ZP 271/19/2012

Dotyczy przetargu nieograniczonego na zadanie: „Budowa sali sportowej z infrastrukturą towarzyszącą przy Szkole Podstawowej Nr 1 przy ul. Żeromskiego w Kątach Wrocławskich wraz z rozbudową o łącznik”

W związku z zapytaniami dotyczącym przedmiotu powyższego zamówienia oraz zgodnie z art. 38 ust. 1 i 2 ustawy z dnia 29 stycznia 2004 roku Prawo zamówień publicznych – w imieniu Zamawiającego przesyłam odpowiedzi na złożone pytania.

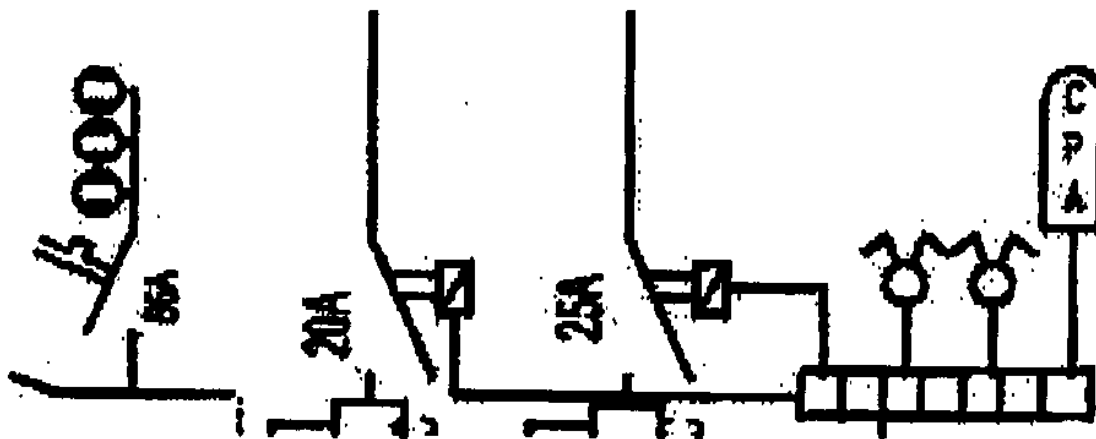
- Elektryka – czy rozdzielnice R2 oraz R4 mają wspólną szafkę R2, czy może jest to tylko błąd na schemacie R4 „rysunek\_5\_E.pdf”?

**Odp.** Każda rozdzielnica ma odrębną szafkę
